令和 8 年 9 月 2 日

土木部工事第一課

擁壁改修工事（池尻四丁目 2 番先）の契約変更について

作業構台全体平面図

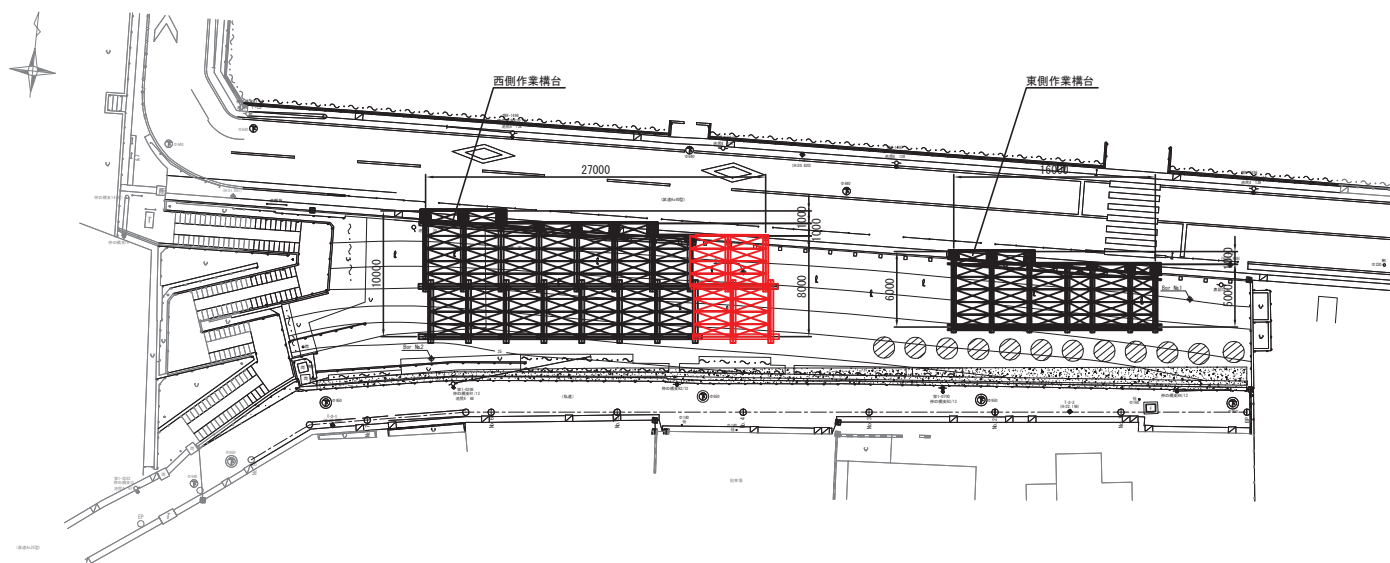
- ・現場精査の結果、施工箇所の地盤条件を踏まえ、鋼矢板圧入時の安全性および施工性の向上を図るため、施工方法を自走式圧入からクレーンによる吊り込み施工へ変更する必要が生じたため、西側構台仮設材一式を 2 スパン分増量変更する。（約 1, 7 0 0 万円増額）
- ・工事着手後、地中障害物が発見され、撤去工事が必要となったため。（約 8 0 0 万円増額）
- ・施工敷地内の電柱移設工事の進捗に伴い、西側作業構台設置工の着手時期に変更が生じたため、工期延伸を行う。（6 0 日間）
